Mémoire en réponse au procès-verbal de synthèse suite à l'enquête publique relative à l'instruction de la demande de permis de construire du projet de parc photovoltaïque au sol de Pont d'Ain Energies sur la commune de Pont d'Ain - 01

Dans le cadre de la demande de permis de construire du projet photovoltaïque au sol de Pont d'Ain Energies déposé en mairie de Point d'Ain le 11 avril 2023 et enregistré sous le n° PC00130423D007, l'arrêté préfectoral en date du 8 Janvier 2024 ayant prévu les conditions de l'enquête publique relative à la demande de permis de construire entre le 29 janvier 2024 à 10h00 et le 29 février 2024 à 17h30.

Figure 9-2 : Schéma d'implantation des plants

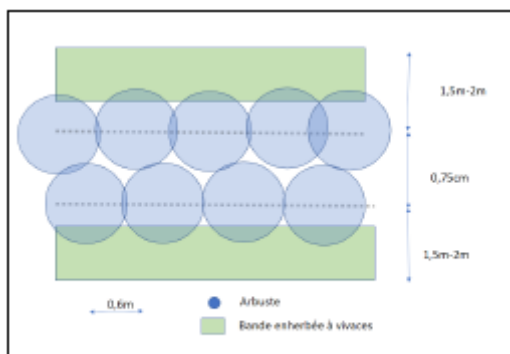
Enfin, Monsieur Gérard Deverchère demande des précisions sur la mesure paysagère du projet qui concerne l'implantation d'une haie brise-vues pour les habitations à proximité directe afin de connaître la vitesse de croissance des essences, la hauteur atteinte, leur comportement l'hiver et la densité de feuillage.

Sur la densité de la haie et son comportement après plantation, pendant la phase d'exploitation du projet :

Des plants de 30 cm seront implantés en godets et recouverts d'un paillage, de façon à maximiser leur croissance et bonne installation. Compte tenu de la nature relativement défavorable du sol, celui-ci devra être travaillé au préalable et amendé. Les espèces des lots 1 et 2 (voir tableau ci-dessous) pourront être alternées sous forme de plants isolés ou de plants groupés entre 2 et 5 individus. Les travaux de plantation devront être réalisés entre mi-novembre et mi-janvier, hors période de gel, afin de favoriser le bon enracinement des plants, et des tailles régulières devront être pratiquées progressivement pour favoriser la ramification des plants et limiter leur hauteur à 3m.

Les espèces proposées dans l'étude d'impact en page 212 sont généralement utilisées pour la constitution de haies arbustives et arborées brise-vues, étant donné qu'elles peuvent s'étendre sur une largeur quasiment équivalente à leur hauteur (5-6 m maximum). En outre, un arrosage régulier, en complément du système plombage/paillage, est prévu sur la première année d'implantation de la haie, afin que ces espèces puissent pousser dans des conditions satisfaisantes. Cette haie devrait donc atteindre sa maturité de croissance au bout de la troisième année d'exploitation de la centrale solaire. Les espèces proposées sont également à feuillage persistant, bien que changeant de couleur au fil des saisons, afin de limiter au maximum les visibilitées pour les riverains. Par ailleurs, ces espèces sont réputées nourrissantes pour les oiseaux, ce qui permettra de garder un certain attrait du site pour la faune locale.

Photographie 3-64 : Vue 43 – Vue du site depuis le château de Varey, à l'Est (source : TAUM)

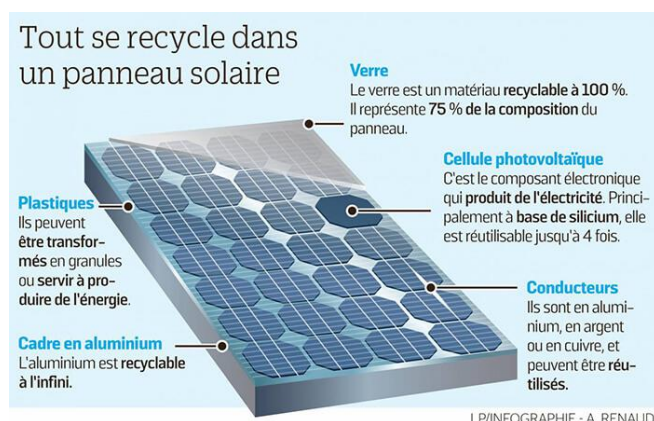
Sur l'impact sur le château de Varey (contribution n°5 du registre dématérialisé) :

Malgré le fait que le bureau d'études TAUW France ait réalisé une carte d'intervisibilités (calcul de la Zone d'Influence Visuelle par ordinateur) où le Château de Varey aurait des vues potentielles sur le projet de centrale solaire de Pont d'Ain, la prise de vue ci-dessous démontre l'éloignement du site d'implantation et les difficultés de perception de l'œil humain à une telle distance :

En conclusion, eu égard à la distance et à la présence de végétation dense dans la plaine, les enjeux paysagers pour le Château de Varey sont considérés comme faibles pour ce projet.

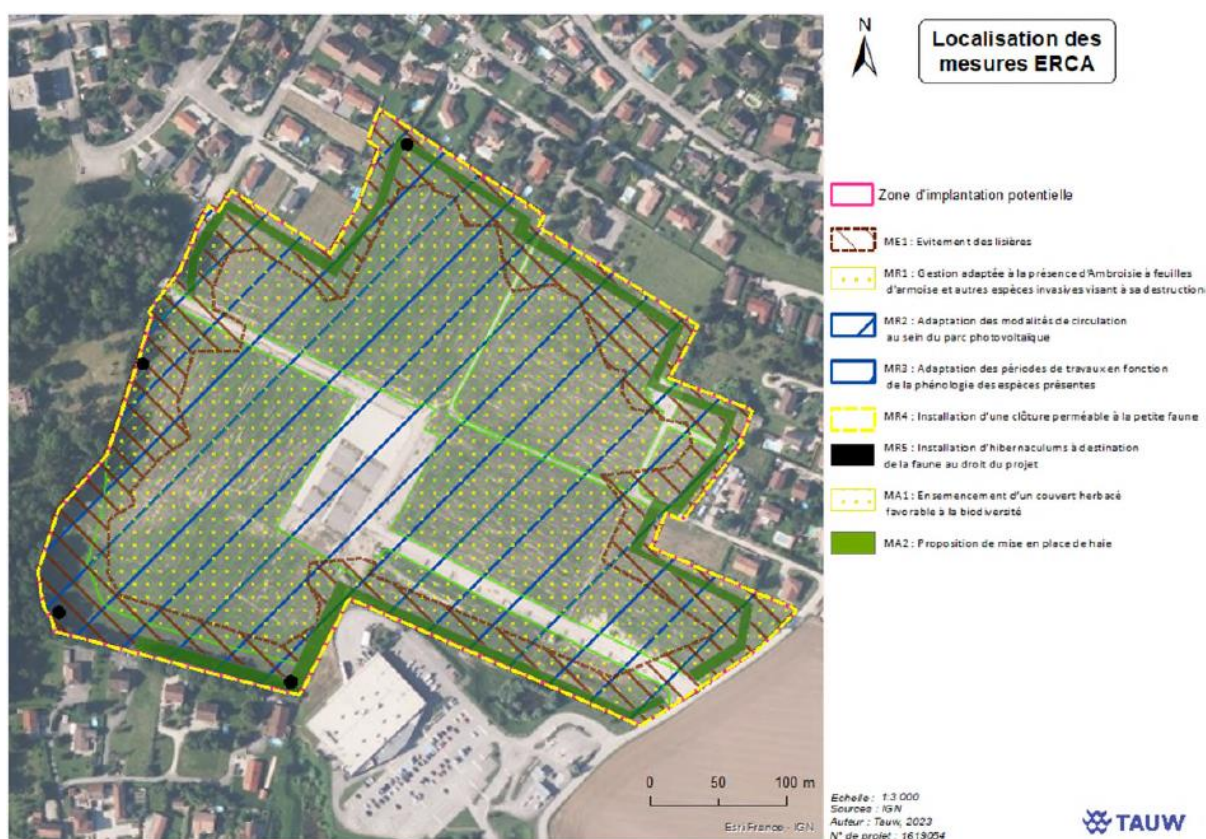
Sur le comportement des modules en cas d'évènements climatiques importants comme la grêle et pollutions des sols par le silicium et autres composants des panneaux (contribution n°5 du registre dématérialisé) :

La première raison réside dans le fait que les modules sont aujourd'hui composés de matériaux peu polluants, et relativement simplistes, comme le montre le schéma ci-dessous :

En effet, le silicium est un matériau réutilisable jusqu'à 4 fois, et qui se recycle aujourd'hui relativement bien. Il est considéré comme peu polluant, surtout dans le cadre d'une exposition qui relèvera finalement d'un temps court.
